関原発第548号
2020年2月27日

大阪市北区中之島3丁目6番1
関西電力株式会社
取締役社長 岩根茂

大飯発電所原子炉施設保安規定変更認可申請書

大飯発電所原子炉施設保安規定変更前後比較表

図3-2 品質マネジメントシステム文書体系図

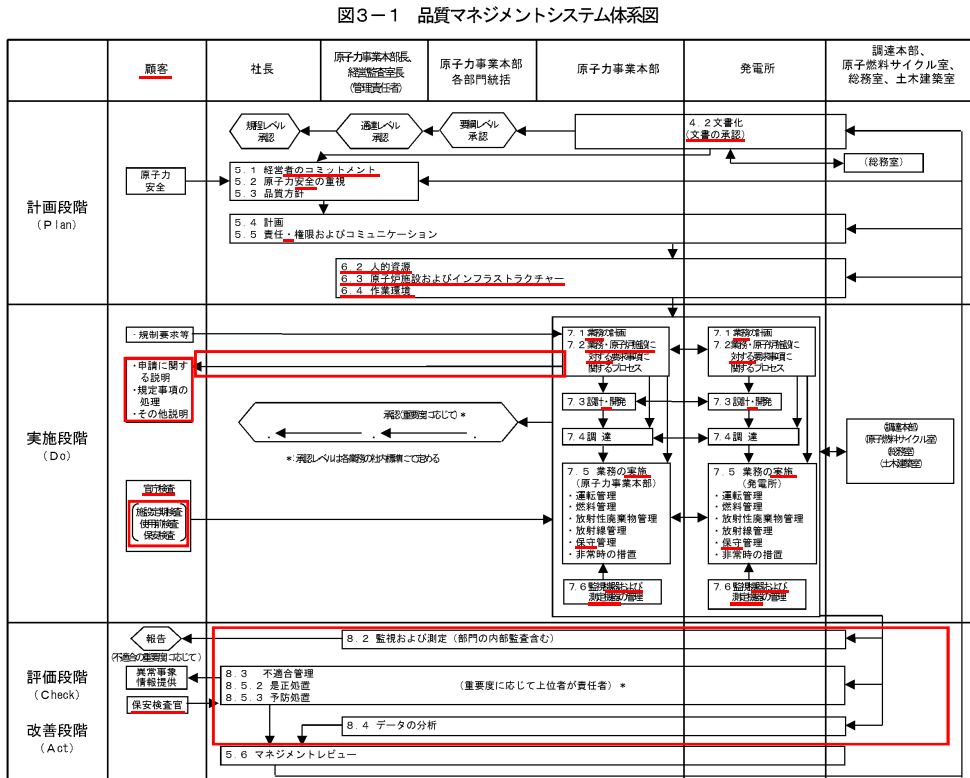
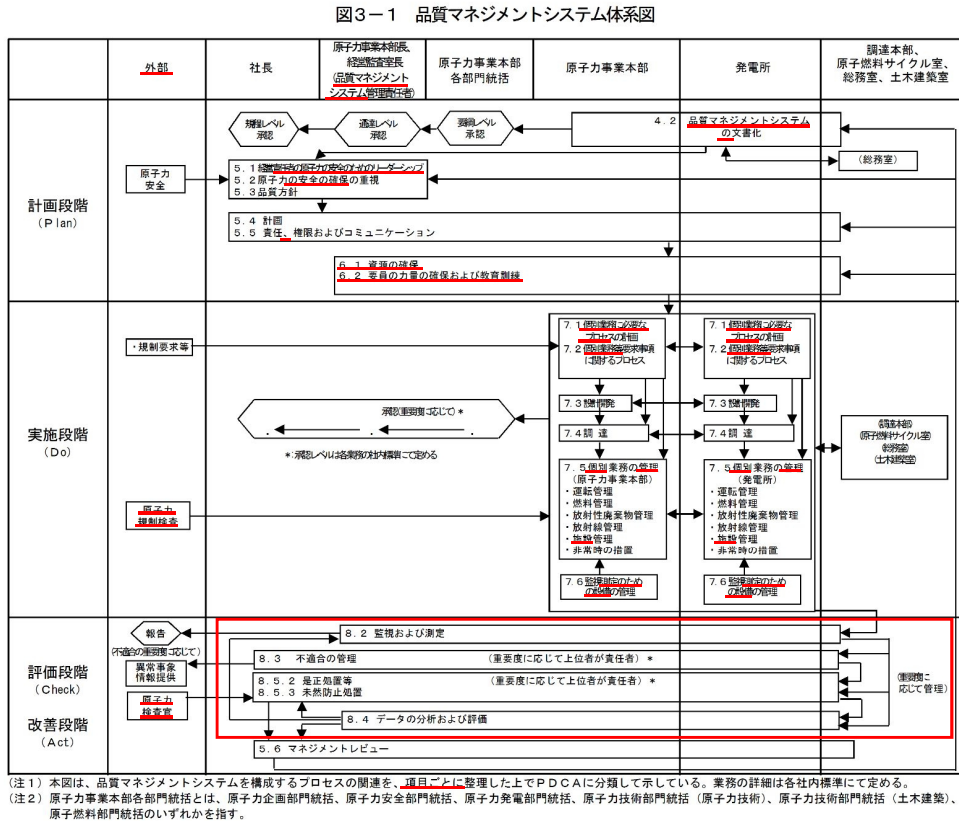
原子力規制における検査制度の見直しに伴う変更（品質規則の制定に伴う変更、法令改正に伴う用語の変更（「保守管理」を「施設管理」、「保安検査官」を「原子力検査官」に変更）、「申請に関する説明」等事業者による検査が主体となるための変更）

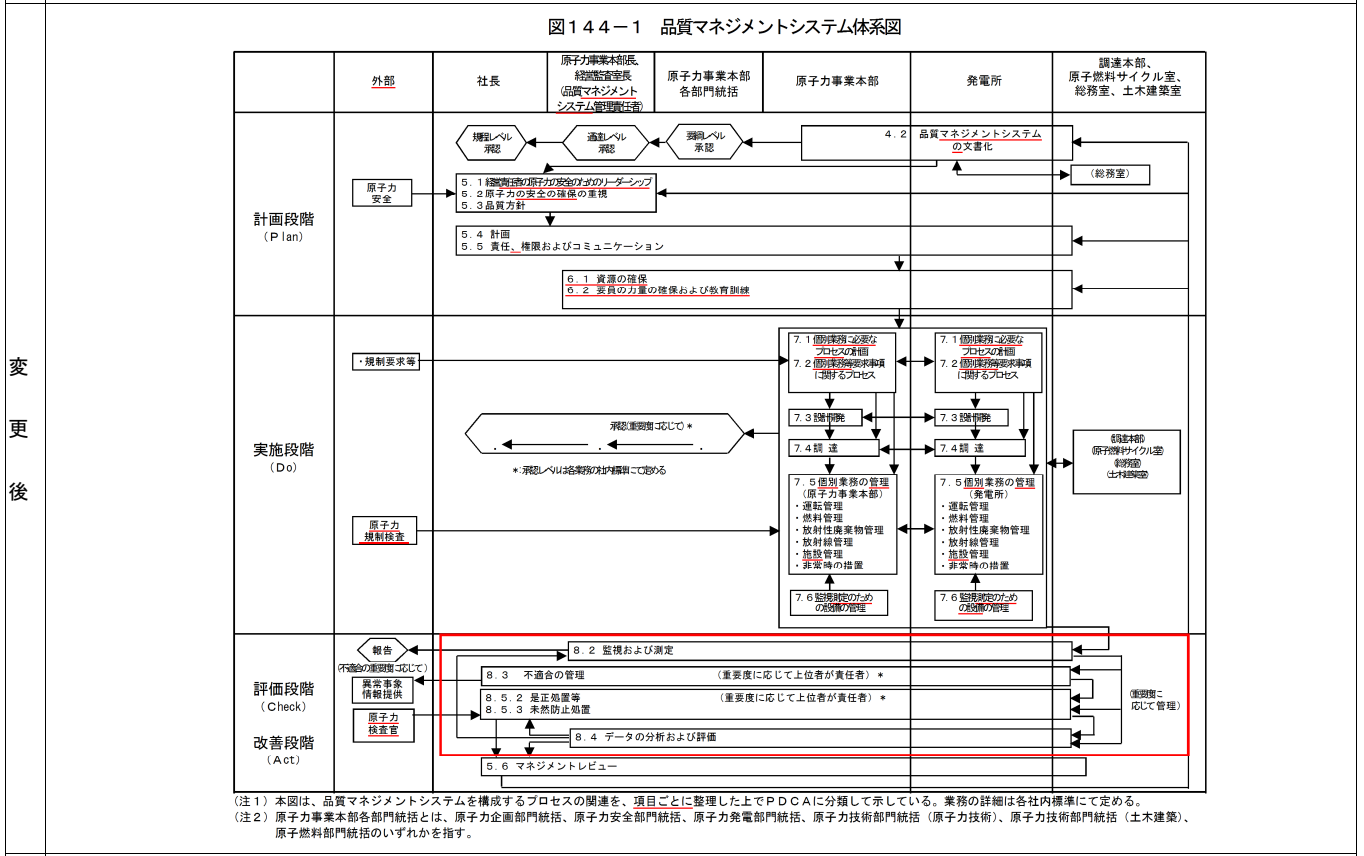
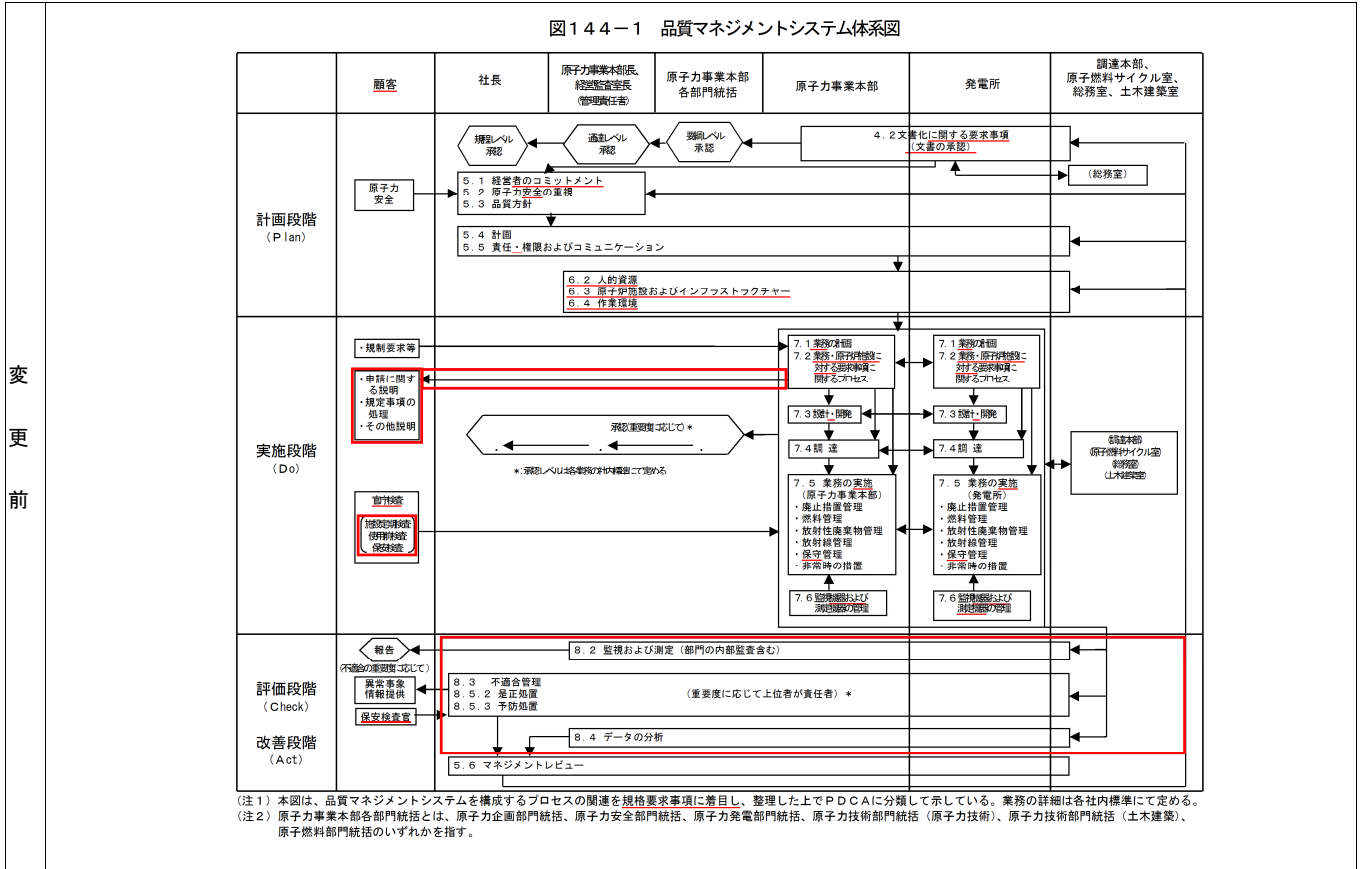
理由 原子力規制における検査制度の見直しに伴う変更（品管規則の制定に伴う変更、法令改正に伴う用語の変更（「保守管理」を「施設管理」、「保安検査官」を「原子力検査官」に変更）、「申請に関する説明」等事業者による検査が主体となるための変更）
